Mission régionale d'autorité environnementale

**Avis délibéré en date du 14 novembre 2019
de la Mission régionale d'autorité environnementale d'Île-de-France
sur le projet d'aménagement du « Triangle Ouest »
situé dans la zone d'aménagement concerté du quartier durable de la Plaine
de l'Ourcq à Noisy-le-Sec (Seine-Saint-Denis)**

Illustration 3: Plan masse du projet "Triangle Ouest" (source : pièce PC-2-1, annotations complémentaires : DRIEE sur limite et distance à A86)

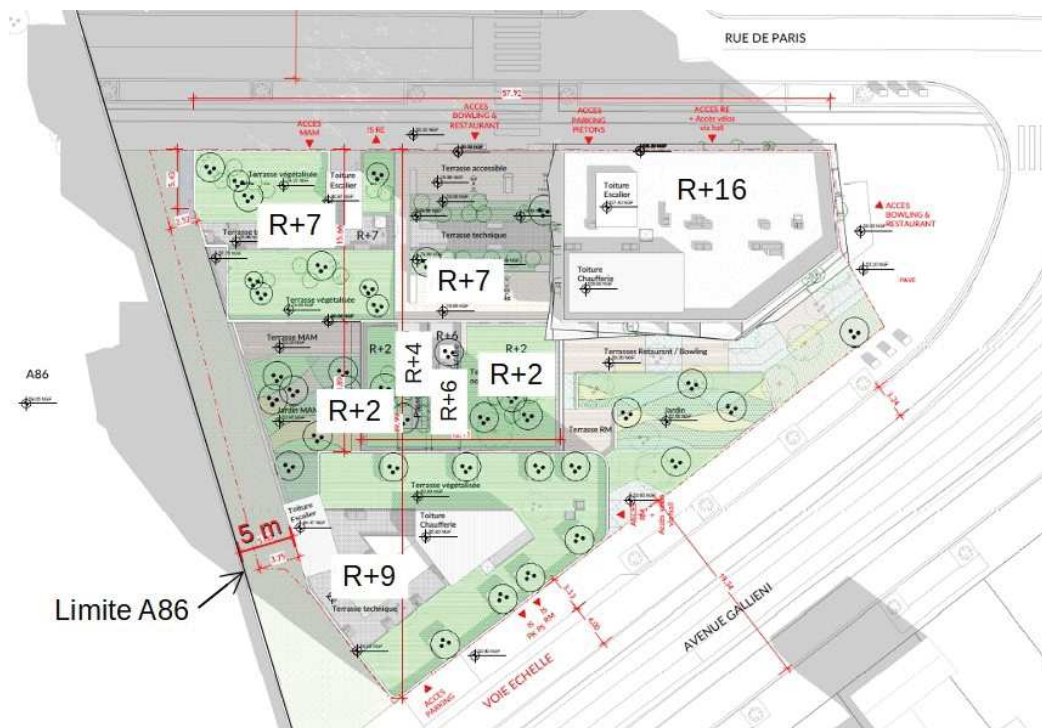
Il s'implante à 5 mètres du tablier de l'autoroute A86 (cf. plan masse en Illustration 3).

Selon les plans fournis dans le dossier, la maison d'assistantes maternelles sera située en rez-de-chaussée, la terrasse et le jardin de l'établissement étant implantés côté autoroute et protégés par l'écran acoustique.

Or, l'étude acoustique réalisée en 2015 à l'échelle de la ZAC préconisait d'éloigner les bâtiments sensibles (établissements de santé, de soins et d'actions sociales et les établissements d'enseignements, logements, etc.) des voies bruyantes ou d'aménager la future ZAC de manière à protéger ces bâtiments par des bâtiments écrans de type tertiaire.

La MRAe recommande de rechercher un autre emplacement pour l'implantation de la maison d'assistantes maternelles, dans ou en dehors de l'îlot, et si le choix d'implantation dans l'îlot est confirmé, de justifier le parti de l'organisation de l'îlot pour réduire au maximum les expositions de cet établissement accueillant des enfants aux nuisances des infrastructures de transport.

Illustration 5: Cartes de bruit (routière) sur l'état projeté en période de jour (à gauche) et de nuit (à droite) - Source : Étude d'impact de la ZAC de la Plaine de l'Ourcq, 2015, cartes présentées dans l'étude d'impact du Triangle Ouest (p. 100/196)

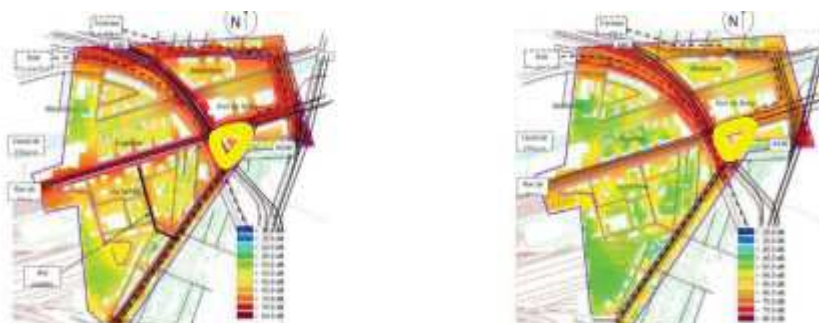
Des cartes de bruit, issues de cette étude acoustique, sont présentées (p. 100). Elles sont toutefois très peu lisibles, d'une part à cause de leur échelle trop réduite, et d'autre part, à cause du tracé trop épais du périmètre du projet, qui masque les données cartographiées pertinentes (cf. Illustration 5).

La MRAe estime que l'exposition de nouvelles populations aux nuisances sonores est insuffisamment caractérisée par l'étude d'impact qui ne présente pas de modélisation des niveaux sonores en façade des immeubles. Il est à noter en outre que l'analyse menée dans le cadre de l'étude acoustique réalisée en 2015 à l'échelle de la ZAC se basait pour l'îlot « Triangle Ouest » sur un projet¹⁶ différent de la proposition actuelle.

Compte-tenu des fortes nuisances sonores occasionnées par les infrastructures de transport, la MRAe recommande de réaliser un diagnostic approfondi de l'ambiance acoustique initiale et future au droit de l'îlot « Triangle Ouest », prenant en compte l'ensemble des infrastructures sources de nuisances (routes, voie ferrée, tramway) et incluant une modélisation acoustique:

- **en périodes diurne et nocturne ;**
- **à différentes hauteurs permettant d'évaluer l'effet des écrans acoustiques implantés le long de l'autoroute A86 et à planter au sein du projet ;**
- **au passage d'un tramway sur l'avenue Gallieni et d'un train sur la voie ferrée de grande ceinture.**

Illustration 8: Vue du projet "Triangle Ouest" depuis l'autoroute A86, et notamment de l'écran acoustique existant le long de l'autoroute et de l'écran proposé pour protéger le cœur d'îlot

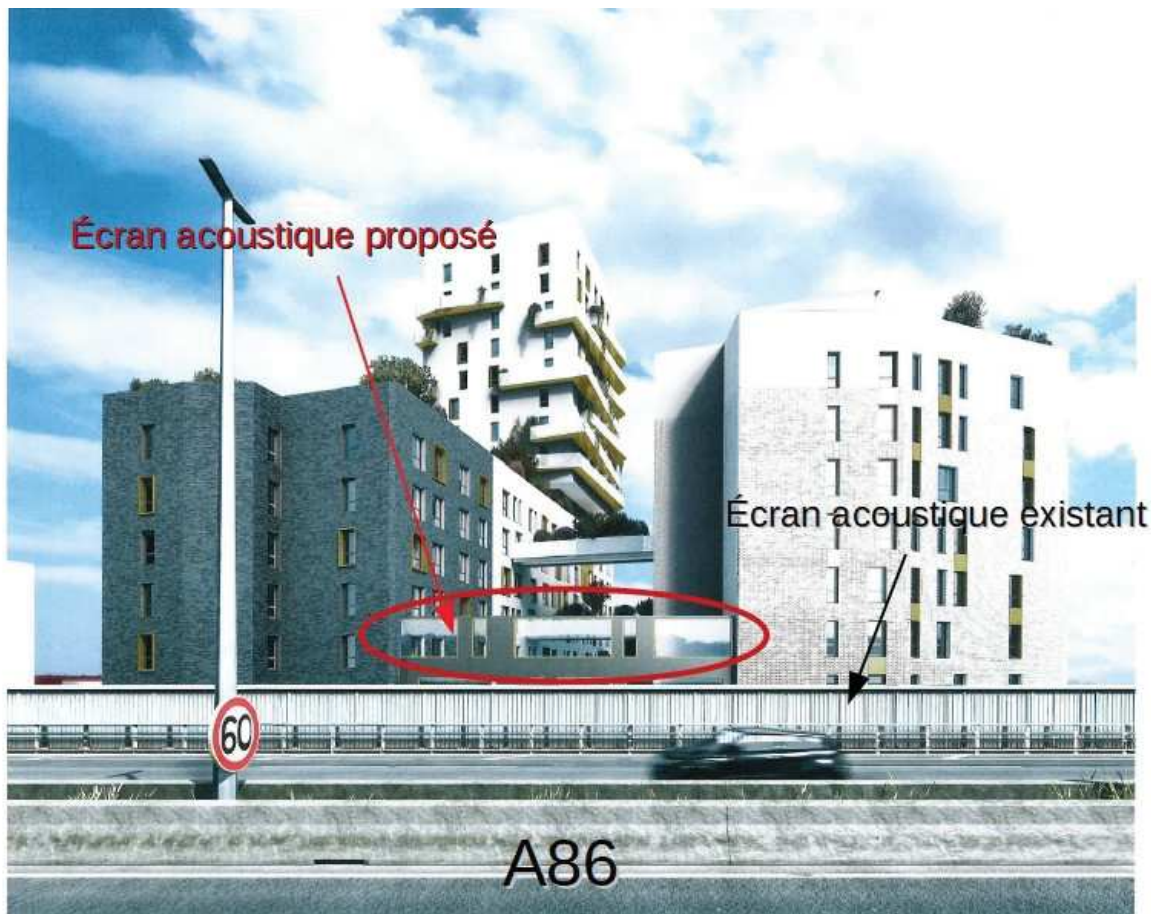
La MRAe note que l'étude d'impact ne présente pas d'étude technique établissant l'efficacité de l'écran acoustique pour la protection du cœur d'îlot¹⁷.

- **de réexaminer l'aménagement intérieur des bâtiments, en prenant en compte les préconisations de l'étude acoustique de la ZAC et de préciser les dispositions constructives retenues réduisant l'exposition des habitants aux nuisances sonores ;**
- **de réaliser une campagne de mesure des niveaux sonores après travaux ainsi que des mesures de suivi dans tous les locaux et dans les espaces extérieurs afin de vérifier l'efficacité des mesures de réduction du bruit et d'adopter au besoin des mesures correctives.**

Illustration 10: Emplacement et résultats des points de mesure de la qualité de l'air (source : étude d'impact, p. 94/196) - NB : Le point n°4 n'affiche aucun résultat pour les mesures de dioxyde d'azote et benzène pour cause de tubes non retrouvés et de capteurs vandalisés.

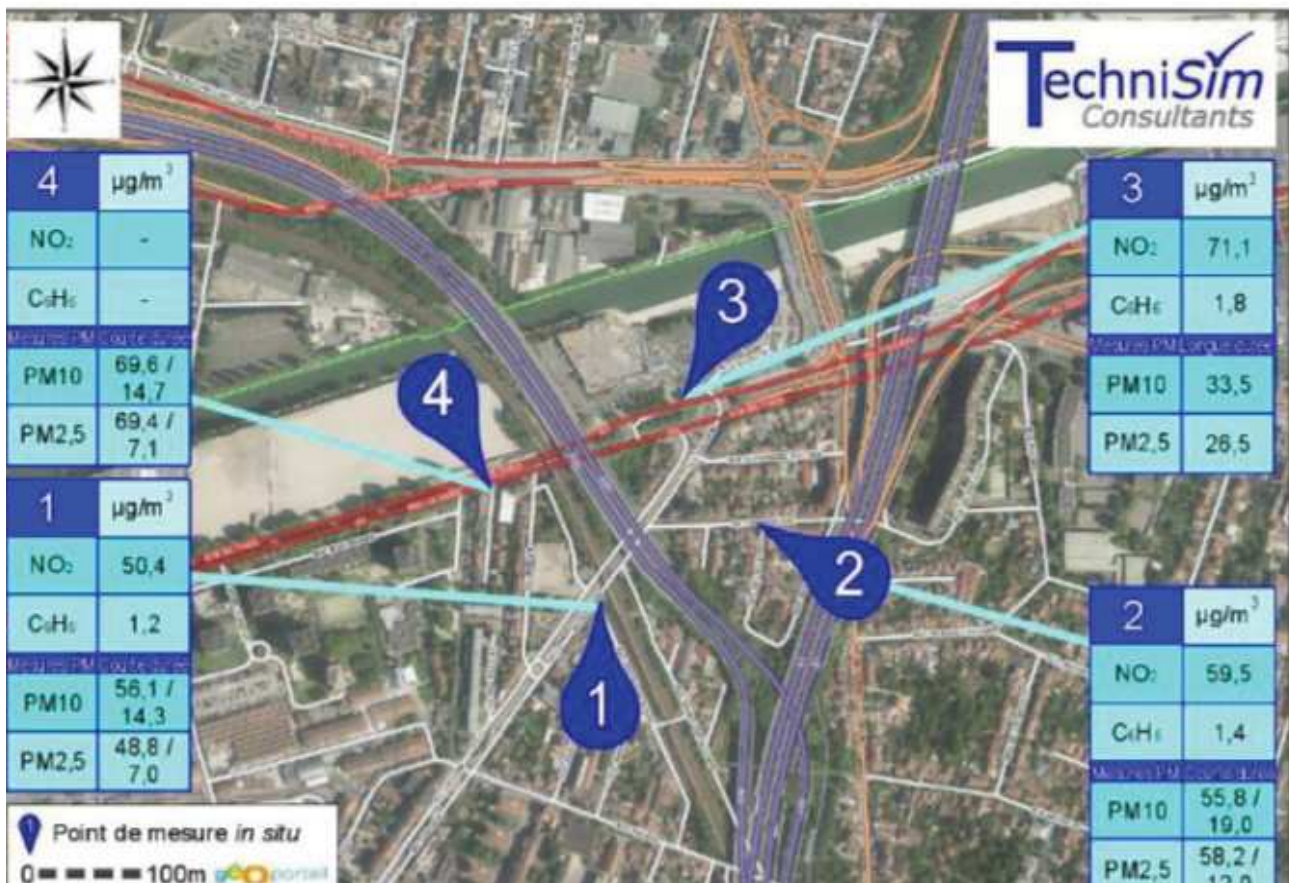
Les concentrations en dioxyde d'azote relevées sur les trois points de mesure (cf. Illustration 10) ont été nettement supérieures à la valeur réglementaire annuelle de 40 µg/m³ (p. 95). Elles mettent ainsi en évidence un site exposé à la pollution de l'air liée à la circulation automobile. Les teneurs en BTEX (benzène, toluène, éthylbenzène et xylènes) ont été inférieures aux valeurs réglementaires sur tous les points. Pour les particules fines PM10 et PM2,5, les résultats varient selon les jours de mesure et les conditions météorologiques, avec des niveaux conformes ou non aux valeurs réglementaires en moyenne annuelle.

De ce fait, et compte-tenu de la présence de l'autoroute A86 à 5 m du site la mise à disposition d'une qualité de l'air correcte à l'intérieur des bâtiments et dans les espaces extérieurs utilisés par les usagers (notamment, les enfants) est, pour la MRAe, un enjeu fort du projet.

En l'état, au regard des niveaux préoccupants de pollutions atmosphériques existants et prévus au moins à court terme sur l'ensemble de l'îlot, l'enjeu lié à l'exposition d'habitants à une qualité de l'air très dégradée demeure un enjeu fort du projet selon la MRAe, l'étude d'impact ne garantissant pas l'absence d'impacts sanitaires notables.

- **justifier le choix d'implanter des logements pour étudiants et un établissement accueillant des populations sensibles dans ce secteur de la ZAC au regard de la pollution de l'air à laquelle ils seront exposés ;**
- **de préciser le système de réduction de la pollution atmosphérique dans les locaux**
- **prévoir une campagne de mesure de la qualité de l'air intérieur avant et après la livraison des bâtiments afin de vérifier l'efficacité des dispositifs de ventilation.**
